RESPOSTA A INFORMAÇÃO TÉCNICA Nº 153/2021 –
IBRAM/PRESI/SULAM/DILAM-I

PROCESSO SEI 00391-00007166/2021-05

Este documento tem a finalidade de responder e/ou justificar de forma pontual as considerações elencadas na referida Informação Técnica, mais especificamente aquelas consideradas como “não atendidas”, “pendentes”, “atendidos parcialmente” e “parcialmente atendido”.

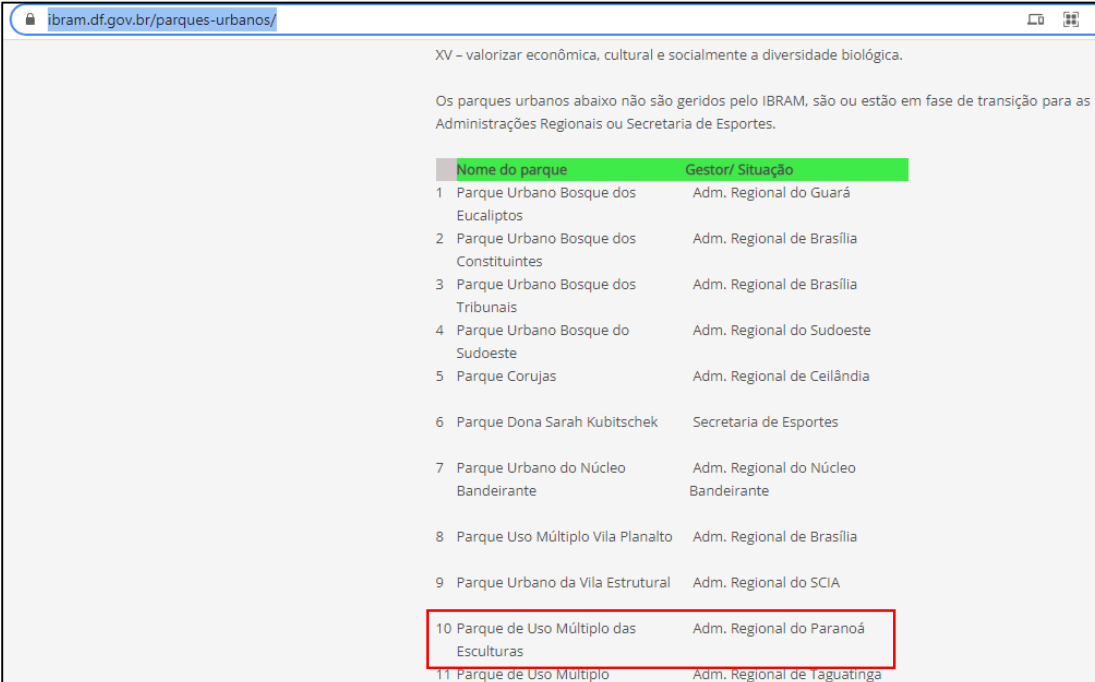
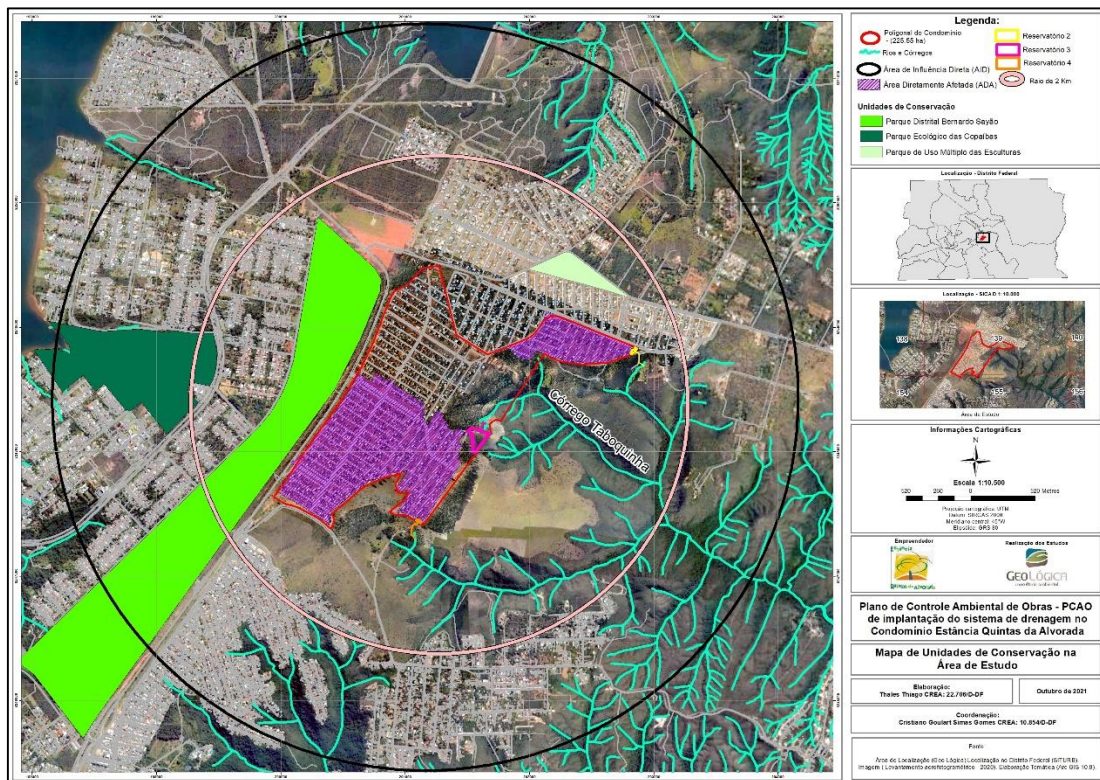
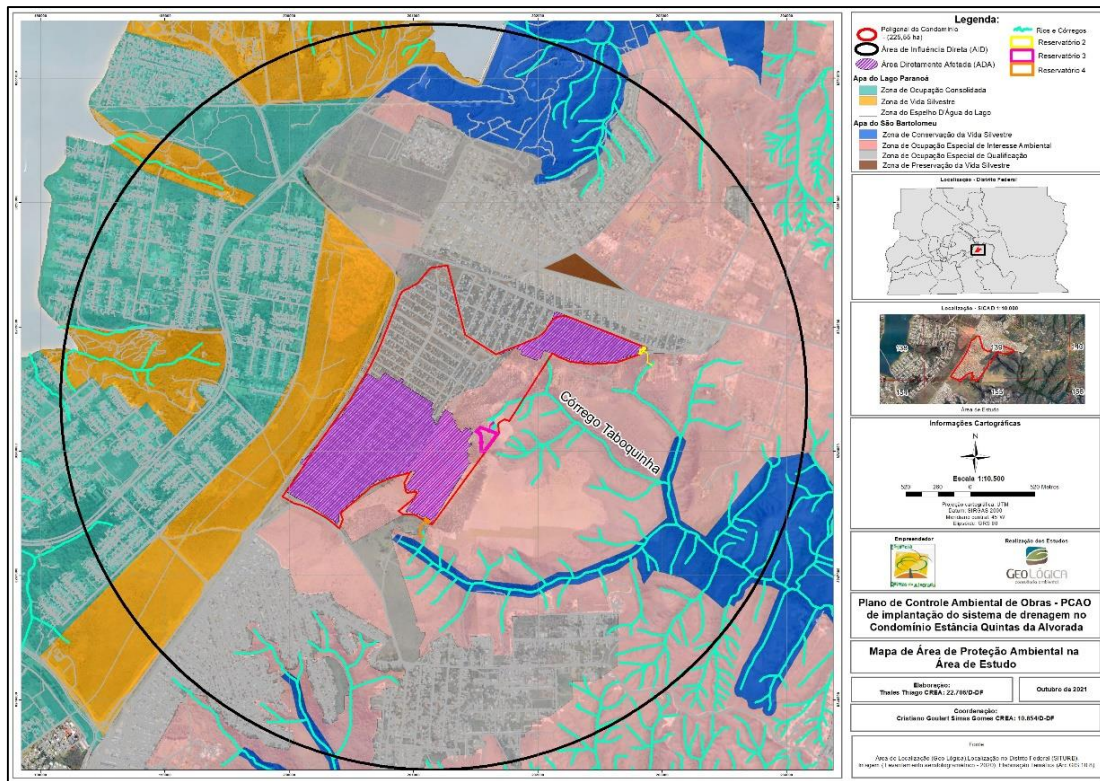
Não foi representada a APA do Lago Paranoá e o Parque de Uso Múltiplo das Esculturas no zoneamento ambiental.

Resposta: Seguem abaixo as figuras contento a APA do Lago Paranoá e do Parque de Uso Múltiplo das Esculturas. Estas também foram inseridas nas páginas 21, 17 e 18 do PCAO, respectivamente, item 2.3.

No entanto, ressalta-se que a APA do Lago Paranoá não interfere com a poligonal do Condomínio, portanto, também não sobrepõe com os dispositivos de drenagem pluvial cujo licenciamento se encontra em análise pela I.T..

Em relação ao Parque de Uso Múltiplo das Esculturas, este foi recategorizado pelo IBRAM, com base na Lei Complementar nº 961/2019, deixando de ser

Unidade de Conservação, nos termos da Lei Complementar Distrital nº 827/2010 (SDUC) que define o sistema distrital de unidades de conservação, e passando a ser Parque Urbano, o qual não se encontra mais sob gestão deste Instituto. Esta informação pode ser verificada no sítio eletrônico do IBRAM¹, bem como segue abaixo imagem retirada do referido sítio eletrônico contendo informação sobre o Parque.

Desta forma, entende-se que o Parque em questão não deverá fazer parte do mapa ambiental das UCs contidas no raio de 2 km em relação à área de estudo, considerando a legislação vigente (LC nº 827/2010 e Resolução do Conama nº 428/2010), caso esse entendimento seja acatado pela área técnica do IBRAM, o mapa ambiental em referência será mantido conforme versão anterior.

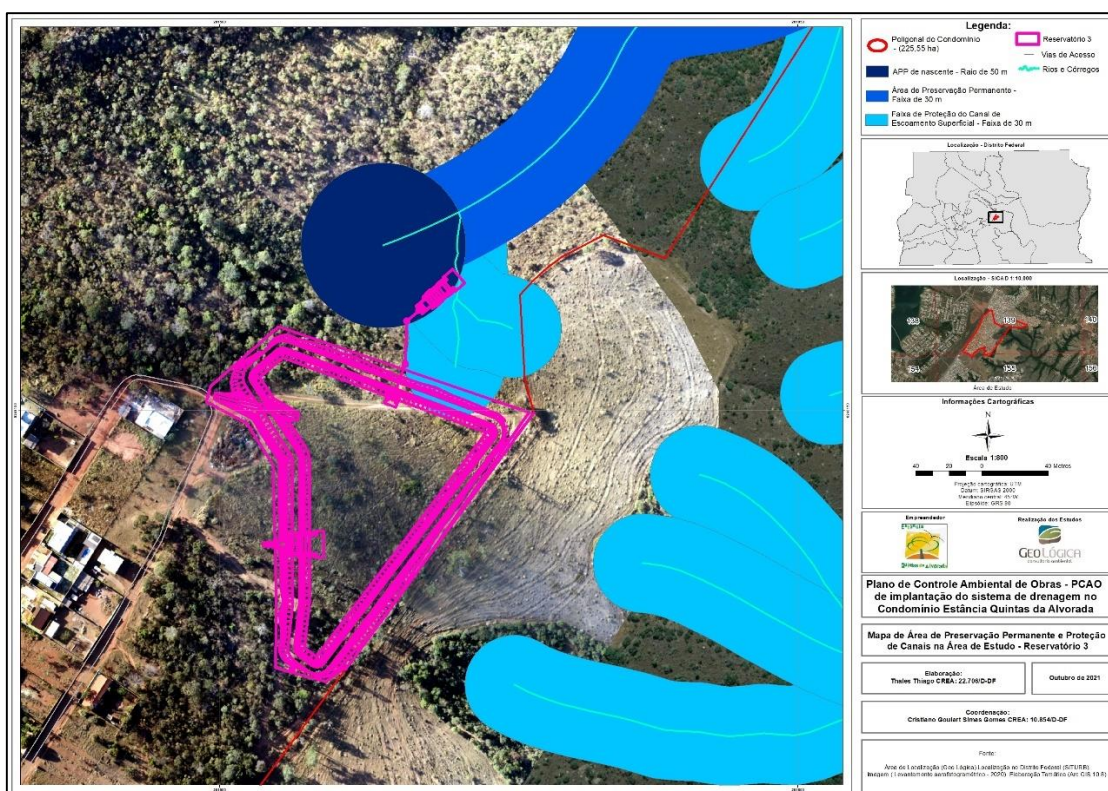
Apesar de ter sido apresentada faixa de proteção para APP de curso de água e grotas secas, não foi verificada faixa de proteção para APP de nascente.

Segue figura com a inserção de APP da nascente do Córrego Taboquinha, situada nas proximidades do reservatório 03, a qual também foi inserida na página 25 do PCAO anexo, item 2.6.

Observa-se sobreposição da referida APP com o dissipador vinculado ao reservatório 03 e seu respectivo lançamento. Entende-se que é normal a sobreposição de dissipadores para lançamento com APPs, uma vez que o lançamento de águas pluviais ocorre em cursos d'água e/ou canais de escoamento superficial (grotas), sendo comum esse tipo de interferência com APP e/ou faixa de proteção, o que está amparado pela Lei Federal nº 12.651/2012, em seu art. 8º, que dispõe "A intervenção ou a supressão de vegetação nativa em Área de Preservação Permanente somente ocorrerá nas hipóteses de utilidade pública, de interesse social ou de baixo impacto ambiental previstas nesta Lei". Ainda conforme a referida Lei em seu art. 3º, inciso VIII, a implantação de sistema de drenagem pluvial e pavimentação pode ser enquadrada como de utilidade pública nos termos das alíneas "b", "d" e/ou "e".

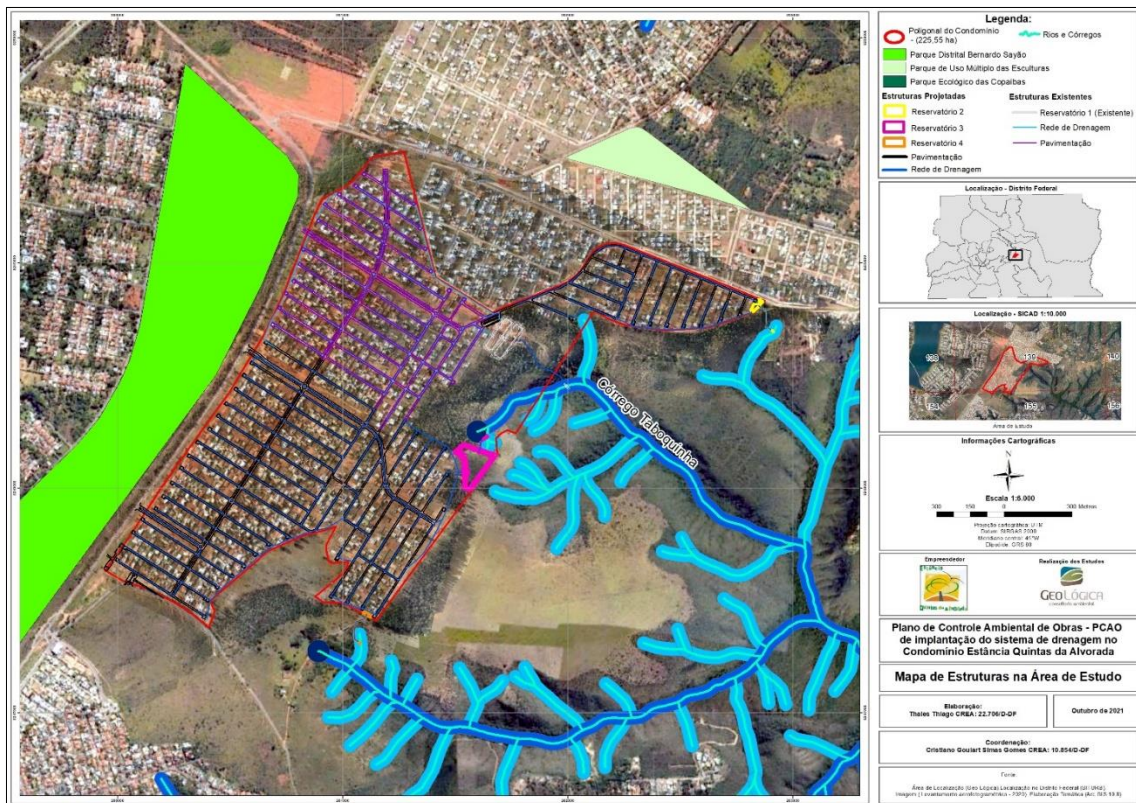
Não foi apresentada planta ou mapa indicando infraestrutura existente e projetada com sobreposição da área do condomínio.

Seguem as figuras abaixo, estas também constam no Anexo 7.6. do PCAO, anexo, como Mapas 21 e 22.

As figuras e os referidos mapas mostram as infraestruturas já instaladas de drenagem e pavimentação referentes à sub-bacia de contribuição de drenagem 01, cuja implantação foi autorizada pela Autorização Ambiental nº 30/2019, bem como as infraestruturas projetadas e que ainda não foram instaladas, conforme projetos de drenagem e pavimentação aprovados pela Novacap, relativas às sub-bacias 02 e 06, 03, e 04 e 05.

Importante esclarecer que a diferença de uma figura para a outra é apenas a escala.

Figura 18 – Localização da área adequada para botas fora e caixas de empréstimo.

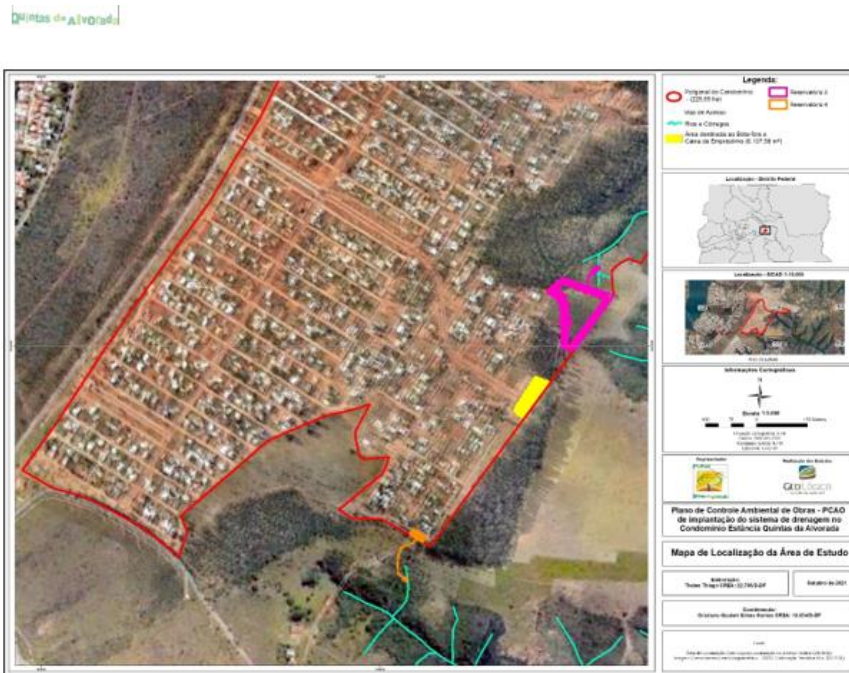
Para melhor identificação e qualificação dos impactos e medidas mitigadoras será necessária avaliação de alternativas locais para as áreas destinadas ao canteiro de obras, depósito de bota-fora, áreas de apoio e material excedente. Não foram informados os seguintes itens presentes no TR: classe do corpo hídrico receptor com base na Resolução Conama nº 357/2005 e alterações; usos da bacia a jusante do empreendimento; em caso de lançamento em rede de drenagem existente, informar se há autorização de interligação pela entidade responsável; infraestrutura existente na área de contribuição (abastecimento de água, esgotamento sanitário, resíduos sólidos, pavimentação, águas pluviais); se haverá emissão de material particulado, fumaça e fuligem em quantidades que justifique controle e se haverá necessidade de algum tipo de horário específico para funcionamento dos maquinários da obra; os dispositivos de retenção dos sedimentos durante a obra; capacidade de suporte do córrego e

Resposta: Não há alternativas locacionais para as áreas destinadas ao canteiro de obras, depósito de bota-fora, áreas de apoio e material excedente. Os locais já foram predefinidos considerando a falta de espaço, e apresentados na resposta à I.T. 63/2021. Inclusive, mencionamos no PCAO encaminhado juntamente com a resposta à I.T. 63/2021 (pág. 60 e 61) que as áreas de bota fora, apoio e material excedente tem um local específico, conforme as imagens obtidas do PCAO (“prints”) e apresentadas abaixo:

A Figura 18 apresenta a área de bota-fora e caixa de empréstimo sugerida, pensando na melhor logística para obra (tamanho da poligonal, uso e ocupação atual do condomínio e proximidades das áreas de intervenção). Devido ao fato do condomínio estar praticamente consolidado, com presença de vias já abertas e lotes já cercados e edificados, dificultou a escolha de mais áreas.

Para atender a região mais próxima do reservatório 02, foi sugerida a utilização da área do lote 25 do Conjunto 8, pertencente ao condomínio, mas segundo a administração, este lote não é apropriado para esse tipo de atividade.
